35. Änderung des Flächennutzungsplanes der Stadt Billerbeck „Konzentrationszonen für die Windenergie“

Abwägung der während der frühzeitigen Beteiligung der Öffentlichkeit und der betroffenen Behörden / Träger öffentlicher Belange eingegangenen Anregungen und Bedenken

Artenschutz Kentrup

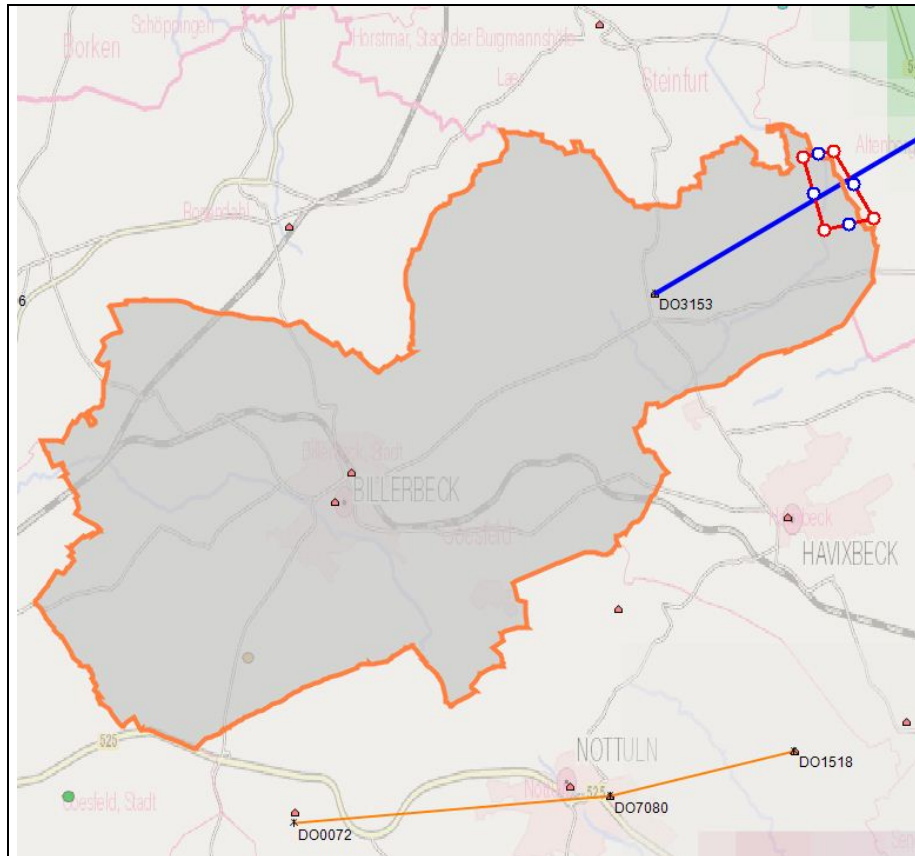
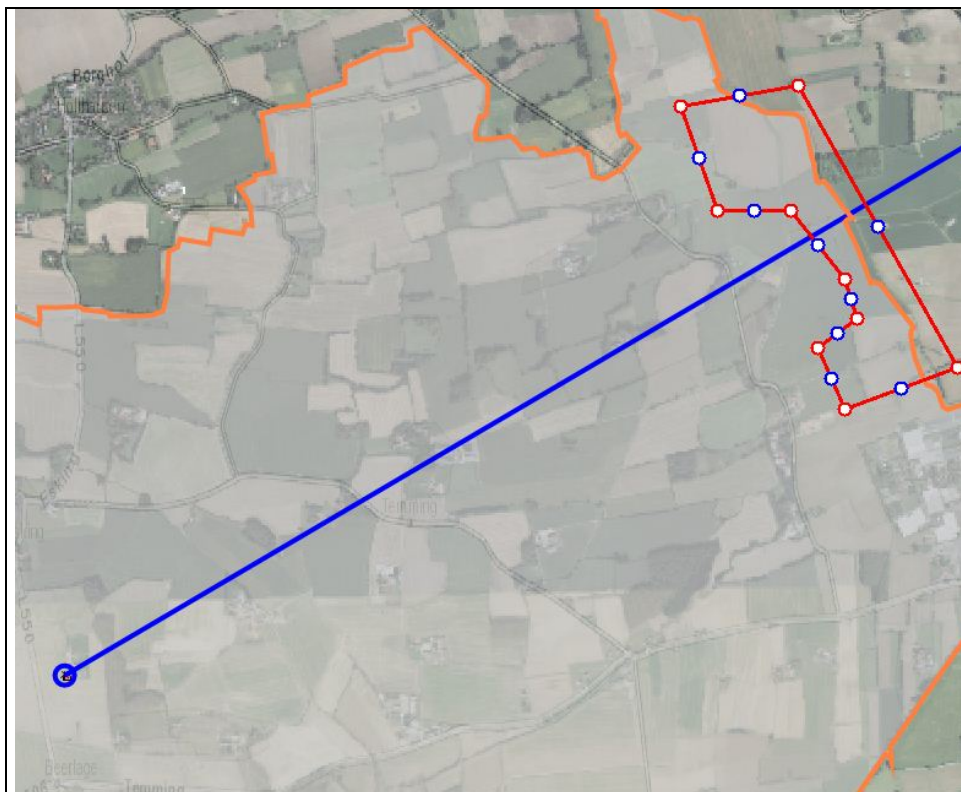
Die von „oekoplan“ im Kreis Steinfurt ermittelten Brutplätze stimmen mit den hiesigen Daten überein. Das ca. 600 m nördlich an der Steinfurter Aa gelegene Revierzentrum ist sehr genau erfasst worden. Es liegt aus meiner Sicht nicht wie von „ecoda“ neu ermittelt innerhalb eines unsteten Getreideackers, sondern innerhalb einer Brache an der Steinfurter Aa. Auch der weitere von „oekoplan“ ermittelte Brutplatz östlich der Ortslage von Laer stimmt mit den hiesigen Daten überein. Auch hier liegt der Brutplatz nicht innerhalb eines Getreideackers, sondern im Bereich eines Regenrückhaltebeckens

Der Argumentation von „ecoda“, dass die Brutplätze aufgrund unterschiedlicher Bestellung der Felder stark variieren, kann für die Reviere im Kreis Steinfurt nicht gefolgt werden. Es handelt sich um mehrjährig besetzte Brutplätze, die bei der Planung berücksichtigt werden müssen. Auch bei Ackerbruten gilt - wenn diese erfolgreich sind - bleiben die Rohrweihenbrutplätze im Raum auf angrenzenden Flächen bestehen. Es muss daher auch in den kommenden Jahren mit regelmäßigen Bruten im Einzugsbereich der geplanten Konzentrationszone gerechnet werden.

Grundsätzlich jagen Rohrweihen, wie im Fachbeitrag beschrieben, in niedriger Höhe über den Feldern. Die Nahrungsflüge zwischen Horst und bevorzugten Jagdgebieten finden aber regelmäßig in größerer Höhe statt. Da der Bereich Kentrup und die Vielzahl der Getreidefelder im Umfeld bevorzugte Jagdgebiete sind, ist hier aus meiner Sicht mit zahlreichen Nahrungsflügen von den Brutplätzen in Laer zu Nahrungsgebieten in Billerbeck und somit der Gefahr von Kollisionen zu rechnen.

Die Kollisionsgefahr durch „Module“ abzusenken, wie vom Gutachter vorgeschlagen, gelingt nach m.W. in der Regel nur in bisher als Jagdgebiet weniger geeigneten Arealen (überwiegend Maisanbau). Beobachtungen im Kreis Steinfurt zeigen, dass von den Rohrweihen Jagdgebiete bevorzugt werden, die über eine Vielzahl von Getreidefeldern verfügen.

Der Gutachter „ecoda“ bezweifelt die seitens „ökoplan“ ermittelte Brutdichte. Es ist aus hiesiger Sicht jedoch nicht ungewöhnlich, dass sich weitere Paare im Umfeld bereits besiedelter Bereiche ansiedeln. Im Kreis Steinfurt brüteten z.B. in den vergangenen Jahren an zwei Stellen jeweils 4-6 Paare innerhalb des Radius von 3000 m.

Nach vorliegenden Untersuchungen gibt es artenschutzrechtliches Konfliktpotenzial (s. Umweltbericht), das – auch nach Rücksprache mit der zuständigen Unteren Landschaftsbehörde des Kreises Coesfeld – mit der Durchführung von Vermeidungs- und

Verminderungsmaßnahmen als überwindbar eingeschätzt wird. Diese Maßnahmen werden konkret in der Genehmigungsplanung benannt.

Für den Bereich Kentrup wurde im Jahr 2015 eine Raumnutzungsuntersuchung für die Vogelart Rohrweihe durch das Büro ecoda durchgeführt, deren Ergebnisse jedoch noch nicht abschließend vorliegen. Es ist beabsichtigt, die Ergebnisse dieser Untersuchung auch in den Umweltbericht einfließen zu lassen.
